La Plaine du Sempin – Chelles (77) et Montfermeil (93)

Projet de parc paysager

Mémoire en réponse à l'avis de la MRAe

Figure: Localisation du point d'eau ADES 01842X0034/F

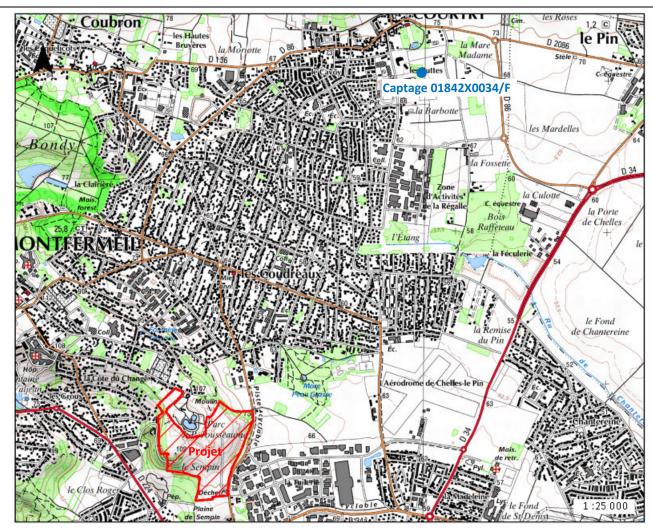
- justifier l'absence de mesure des substances organiques dans les déblais issus du chantier de la ligne 16;
- préciser la localisation des forages référencés dans le portail national d'accès aux données sur les eaux souterraines (ADES).

présenter une cartographie des spots de pollution identifiés sur le site du parc paysager; 	Les données moyennes utilisés (pour les paramètres sulfates, chlorures, fluorures, mercure, cuivre et arsenic) proviennent du point d'eau ADES 01842X0034/F (BSS000PKXY), localisé sur la commune de Courtry (Cf. Figure suivante). Pour les autres substances, en l'absence de données, il a été retenu une concentration correspondant à 50% de la valeur cible conformément au guide du BRGM.

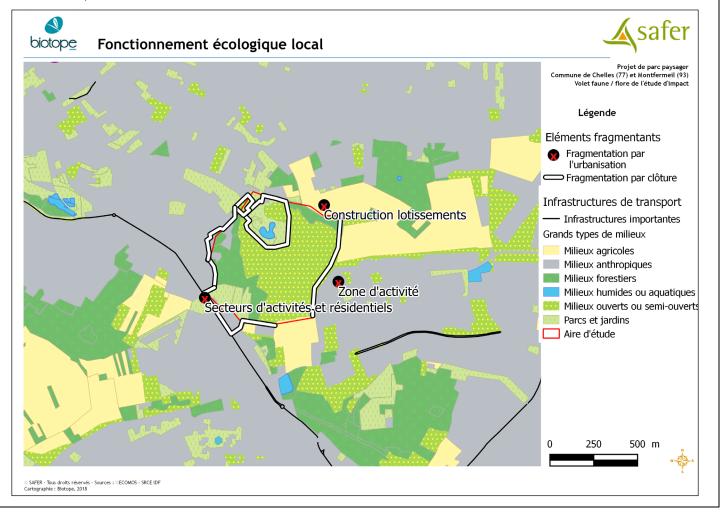
La MRAe recommande d'étudier les continuités écologiques identifiées par le SRCE en vue d'en préciser le fonctionnement local.

Les continuités écologiques ont été traitées au niveau régional mais également local dans l'étude d'impact. Le SRCE identifie que l'aire d'étude est considérée comme un corridor d'intérêt régional à fonctionnalité réduite pour les milieux ouverts et boisés. L'aire d'étude est également réservoir de biodiversité. Par ailleurs, le SRCE identifie une rupture de continuité liée au mitage de l'urbanisation. De plus, l'espace boisé classé à l'ouest de l'aire d'étude constitue un réservoir de biodiversité.

À l'échelle locale, le Sempin constitue une zone relai importante mais peu fonctionnelle :

- pour les continuités entre les milieux ouverts du Mont Guichet et les milieux ouverts et agricoles de l'ouest de Chelles ;
- pour les continuités des milieux boisés depuis le Mont Guichet vers le Fort de Noisy.

Ces continuités s'avèrent non fonctionnelles d'un point de vue des déplacements de la faune puisque le site est clôturé sur sa majeure partie et les secteurs non clôturés ont une topographie accidentée avec des pentes très raides. Aux abords de l'aire d'étude, plusieurs points de rupture des continuités sont observés de part et d'autre du Sempin avec une urbanisation croissante : à l'ouest un secteur résidentiel et la présence de l'Intermarché ; à l'est une zone d'activité ; au nord un lotissement en cours de construction.

Préfiguration des continuités projetées après restauration pour les milieux ouverts et boisés

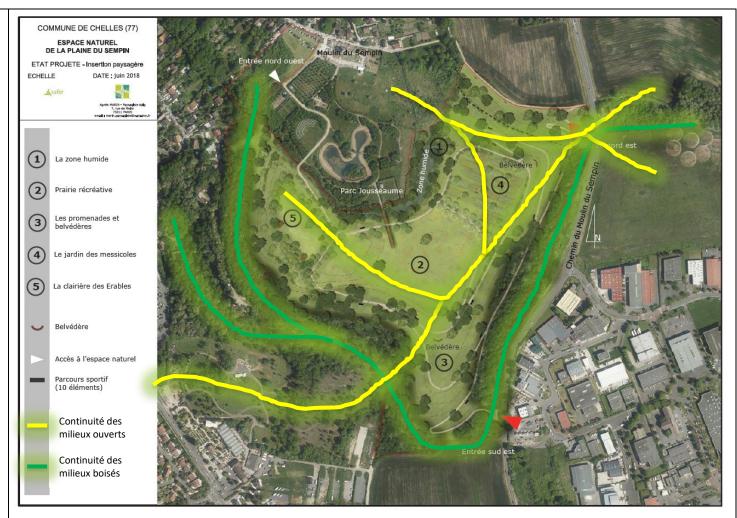
- de justifier la pérennité à long terme des mesures de compensation proposées et d'apporter les garanties de leur effectivité;
- de présenter la compatibilité du renforcement de la frange boisée ouest avec le maintien de la continuité herbacée

Pour la phase d'exploitation, l'objectif de la restauration qui a prévalu est le retour aux milieux existants initialement avec un meilleur fonctionnement : essence locale, choix des essences selon les espèces présentes, gestion adaptée, etc. Il est prévu la restauration des milieux suivants :

La restauration du site du Sempin permet de le considérer comme un réservoir de biodiversité à part entière au niveau local. Force est de constater que les points de fragmentation urbains, l'Espace Boisé Classé composé de Robinier et les milieux ouverts envahis par le Sainfoin d'Espagne, limitent déjà les continuités. La restauration des milieux boisés et ouverts a été pensée de manière à accueillir les espèces initialement présentes et à favoriser leur déploiement. Le renforcement de l'EBC permet donc d'améliorer la naturalité du boisement majoritairement constitué de Robinier et de favoriser la diversité du milieu dans l'objectif de répondre aux écologiques d'une plus grande diversité d'espèce.
